**Verslag huishoudelijke elektrische installatie op laagspanning en zeer lage spanning****Algemeen:**

Referentie: 011-20260312-01	Datum controle: 12/03/2026
Keurder: 011

Eigenaar:	Onbekend	EAN-code:	Onbekend
Adres installatie:	Heuvelstraat 199, 2620 - Hemiksem	Nummer teller(s):	Onbekend
		Distributienetbeheerder installatie:	Fluvius
Datum uitvoering installatie:	<input checked="" type="checkbox"/> Vóór 01/10/1981 <input type="checkbox"/> Tussen 01/10/1981 en 01/06/2020 <input type="checkbox"/> Vanaf 01/06/2020		
Type:	<input checked="" type="checkbox"/> Wooneenheid <input type="checkbox"/> Niet-huishoudelijk <input type="checkbox"/> PV <input type="checkbox"/> Batterij <input type="checkbox"/> Laadpaal

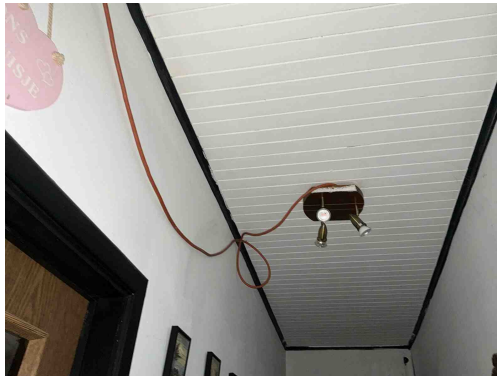
B29 - Het elektrisch verdeelbord in een huishoudelijke ruimte is niet voorzien van een deur (Boek1: 5.3.5.1).

Opmerking: Oa bord 1

D03 - Er is geen differentieelstroominrichting van maximum 300 mA geplaatst in het begin van de elektrische installatie van een residentieel geheel (incl. in de gemeenschappelijke delen) (Boek 1: 4.2.4.3, 4.2.4.4).

Opmerking: Oa bord 1

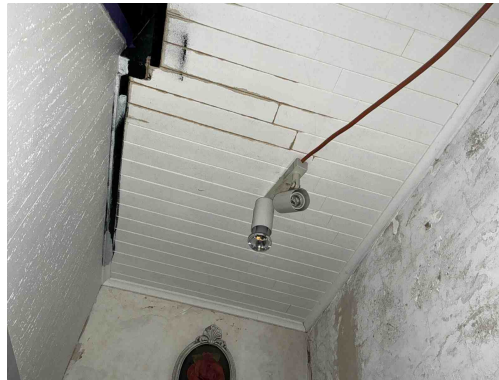
C38 - Het gebruikte kabeltype (snoerkabel) voldoet niet aan de specificaties die van toepassing zijn op voedingsleidingen voor vaste installatie (Boek 1: 1.4.2.1, 5.2.6.2).

Opmerking: Oa hal

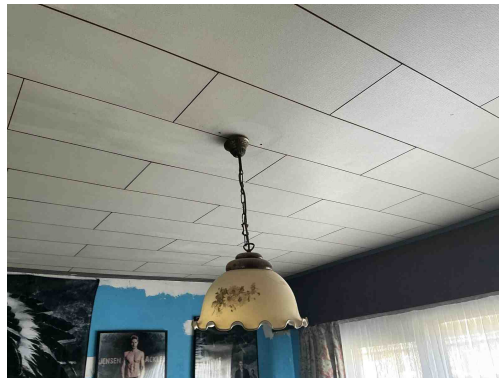
C38 - Het gebruikte kabeltype (snoerkabel) voldoet niet aan de specificaties die van toepassing zijn op voedingsleidingen voor vaste installatie (Boek 1: 1.4.2.1, 5.2.6.2).

Opmerking: Oa hal

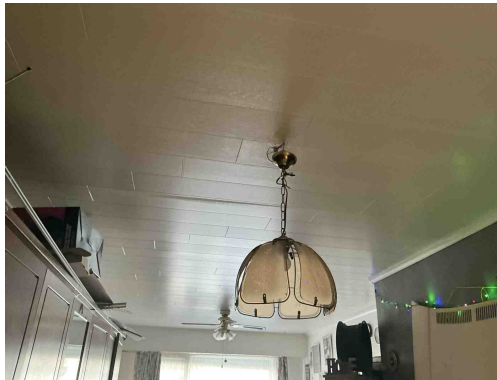
Klasse 0 toestel is niet toegestaan

Opmerking: Oa slaapkamer , woonkamer

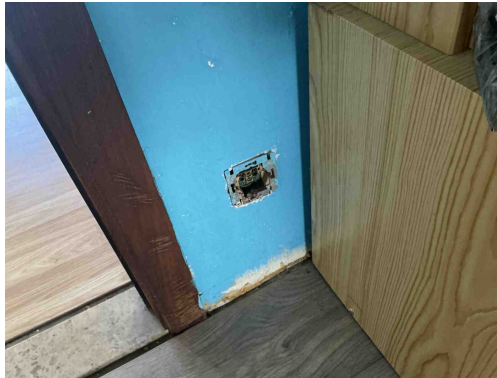
Klasse 0 toestel is niet toegestaan
Opmerking: Oa slaapkamer , woonkamer

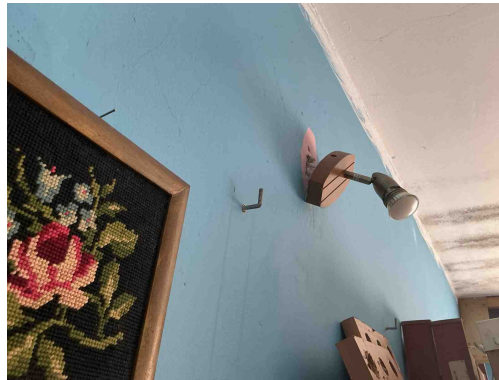
T09 - Bepaalde contactdozen en/of schakelaars zijn beschadigd (Boek 1: 1.4.1.3).
Opmerking: Oa slaapkamer

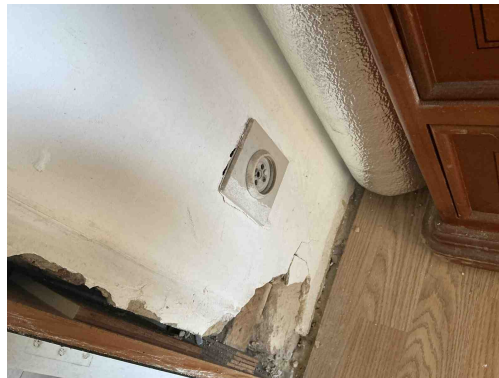
T21 - Het elektrisch materieel is niet geplaatst volgens de voorschriften van de fabrikant/ regels van goed vakmanschap . (Boek 1: 1.4.1.3)

Opmerking: Oa slaapkamer

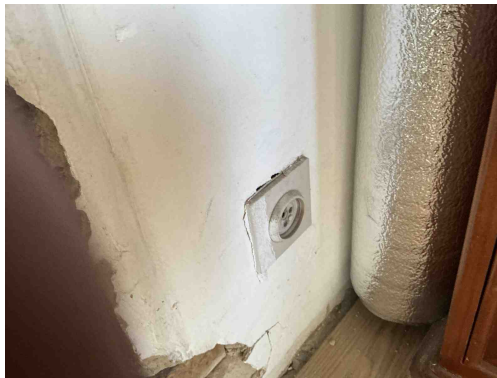
T11 - De contactdozen waarvan de toegekende stroomsterkte maximaal 16A en de toegekende spanning maximaal 250V bedraagt en niet bedoeld zijn voor de voeding van een of meerdere verbruikstoestellen voor een specifiek doel en niet geplaatst zijn in of op schakel- en verdeelborden, beschikken niet of IPXX-D (incl. gemeenschappelijke delen residentieel geheel) (Boek 1: 4.2.2.3/5.3.5.2).

Opmerking: Oa hal, keuken

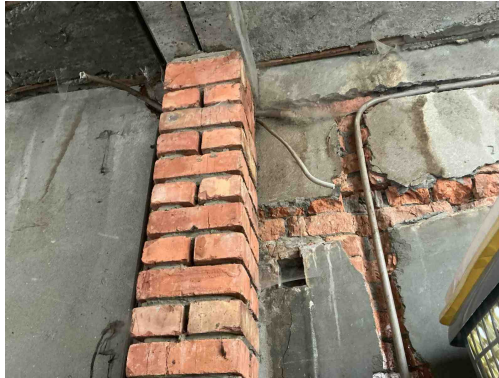
A20 - Er bevindt zich een contactdoos zonder beschermingsgeleider in de elektrische installatie. Deze is niet geplaatst achter een differentieelstroombeschermingsinrichting met grote (max. 30mA) of zeer grote (max. 10mA) gevoeligheid.

Opmerking: Oa hal, keuken

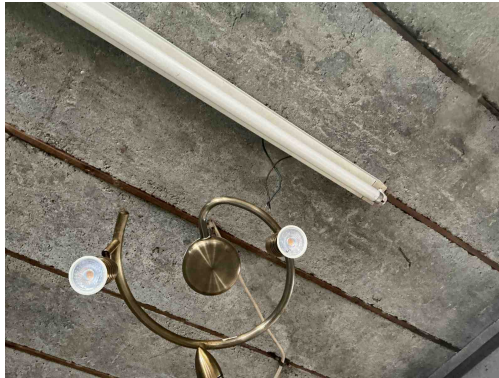
C28 - Niet gebruikte leidingen onder spanning zijn niet op een degelijke manier geïsoleerd of verwijderd (Boek 1: 4.2.1.1).
Opmerking: Oa berging

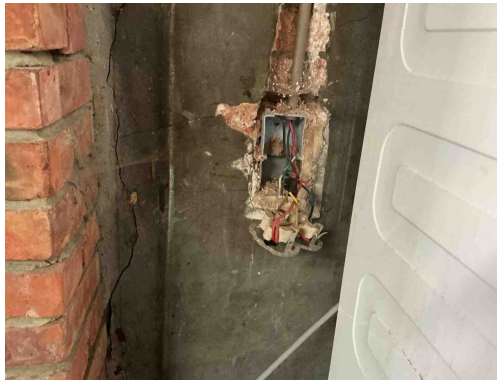
C28 - Niet gebruikte leidingen onder spanning zijn niet op een degelijke manier geïsoleerd of verwijderd (Boek 1: 4.2.1.1).
Opmerking: Oa berging

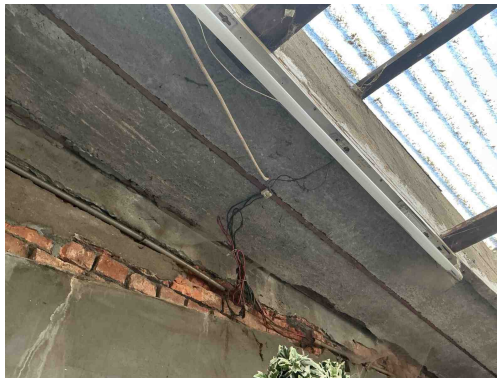
C26 - De verbindingen zijn niet gebeurd in borden, in aftakdozen, aan de klemmen van contactdozen, schakelaars of in de verlichtingstoestellen (Boek 1: 5.2.6.1).

Opmerking: Oa berging

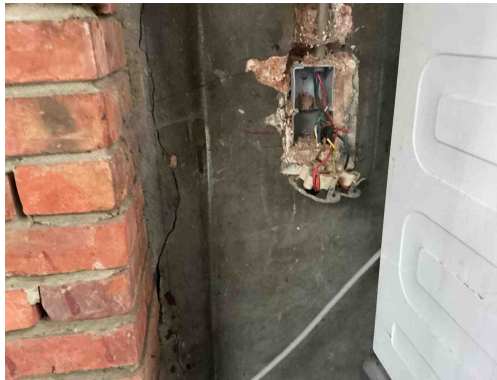
C26 - De verbindingen zijn niet gebeurd in borden, in aftakdozen, aan de klemmen van contactdozen, schakelaars of in de verlichtingstoestellen (Boek 1: 5.2.6.1).

Opmerking: Oa berging

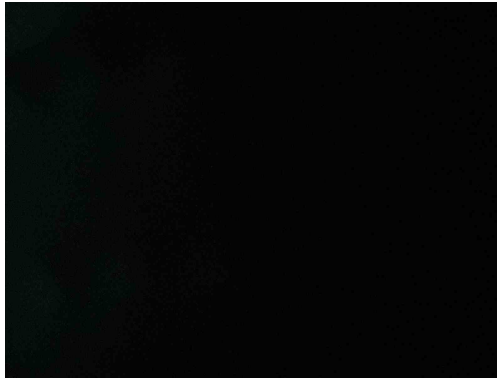
T10 - Bepaalde contactdozen en/of schakelaars zijn niet degelijk bevestigd (Boek 1: 1.4.1.3).
Opmerking: Oa berging
